Opinia Nr 008736

Wyników przeprowadzonych oględzin - ekspertyzy urządzeń grzewczo-kominowych

w budynku przy ul. Wysokiego nr 4/8 w Wałbrzychu
dotycząca urządzeń grzewczo-kominowych używanych przez B.O.K. Świdwieście

SKIC ORIENTACYJNY

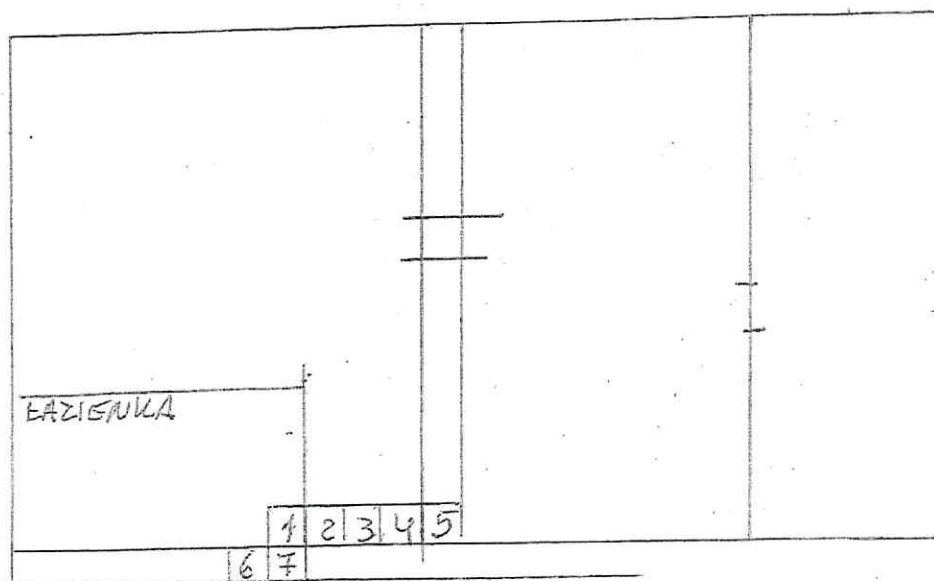
1. Piec kafelkowy pokojowy istniejący prawidłowo podłączony do przewodu nr 4. Przewód kominowy nr 5 może być przeznaczony dla pieca węglowego np. żel, piec pokojowy kafelkowy lub kuchenny przy zachowaniu uwagi w sprawie dym. lub w stosunku do pieca pokojowego nr 4-7.
 2. Wentylacja obecna, łazienki prawidłowo w przewodzie nr 1. Wentylacja wywiewna kuchni wykonana wg obowiązujących przepisów - projektu.
 3. Dla prawidłowego działania urządzeń kominowych, zapewnić należy napływ powietrza z zewnątrz poprzez urządzenie zewnętrzne.
 4. Alternatywa do punktu 1: dla kalta gazowego CO wykonać nowy przewód zgodnie z obowiązującymi przepisami i w oparciu
- Jako uwagi: o projekt.
